改善箇所説明図

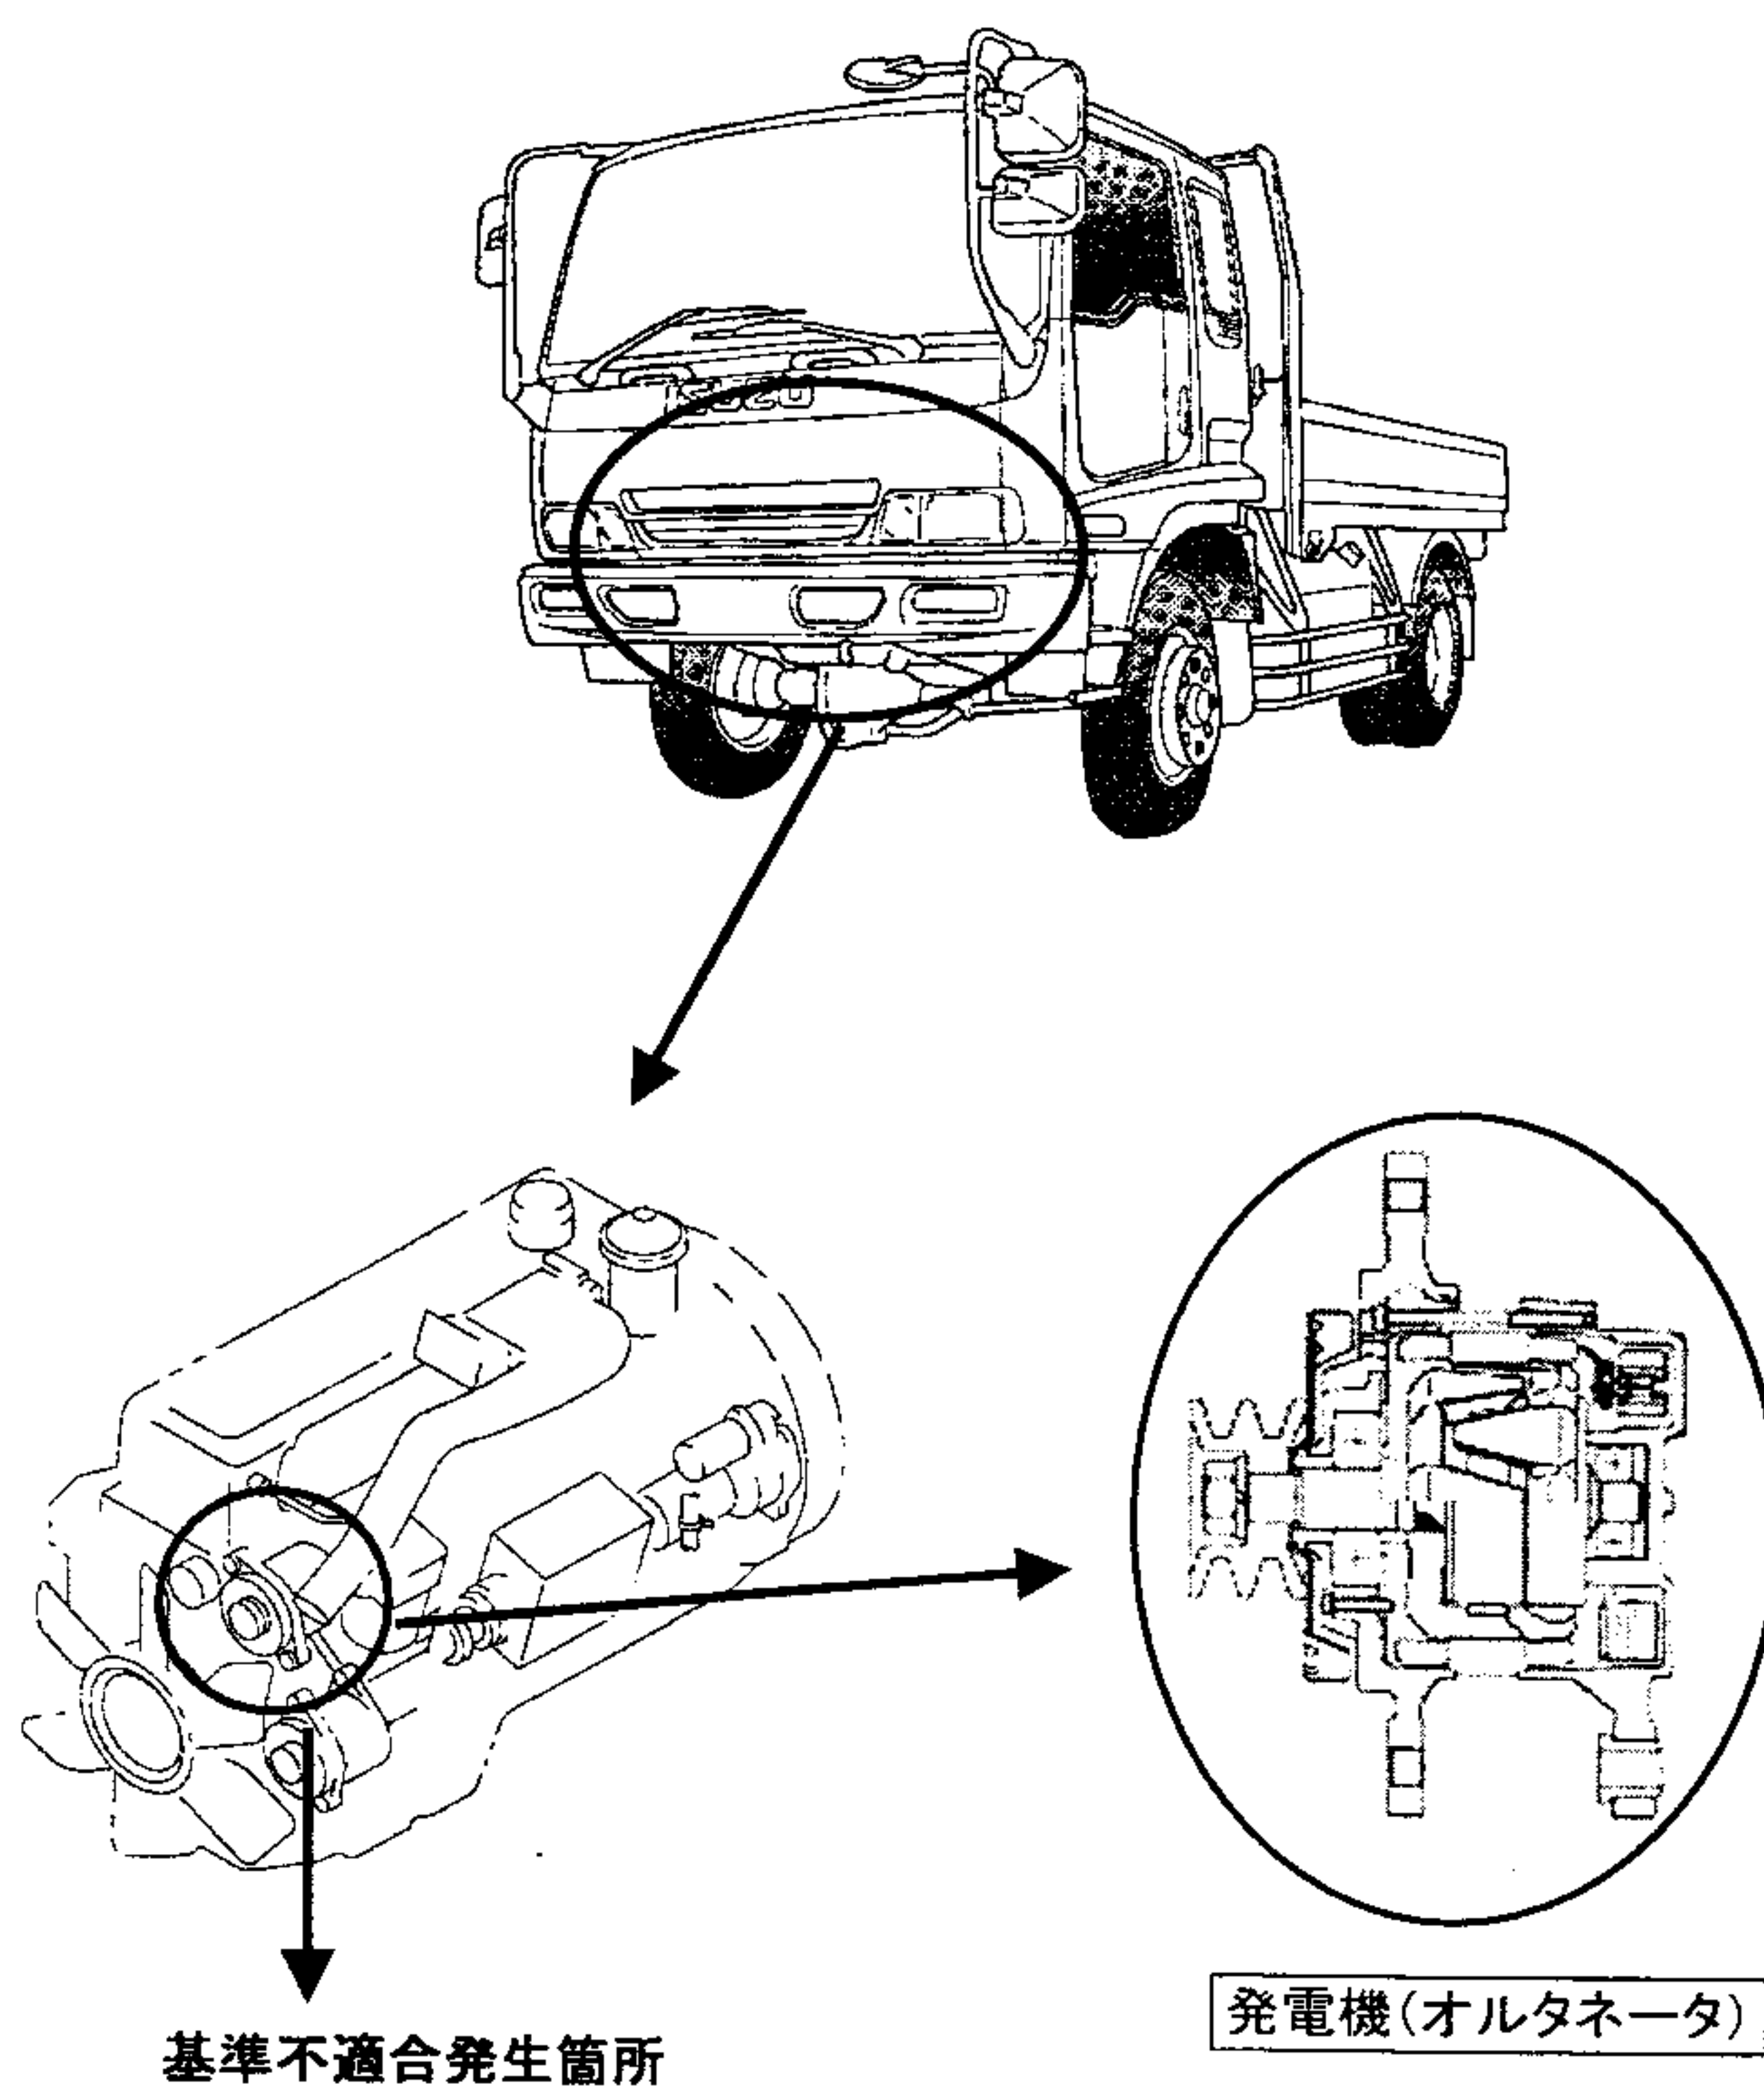
発電機(オルタネータ)のボビンとコイル間に巻かれたテープの材質が不適切なため、発電時に発生する熱により当該テープからガスが発生し、コイル被覆が損傷してショートし、発電ができなくなるものがある。そのため、そのまま使用を続けると、エンジンが停止して再始動ができなくなるおそれがある。

改善の内容: 全車両、発電機を確認し、対象の製造番号ものは発電機を対策品と交換する。

識別: 発電機(オルタネータ)本体銘板上に白色ペイントを塗布する。
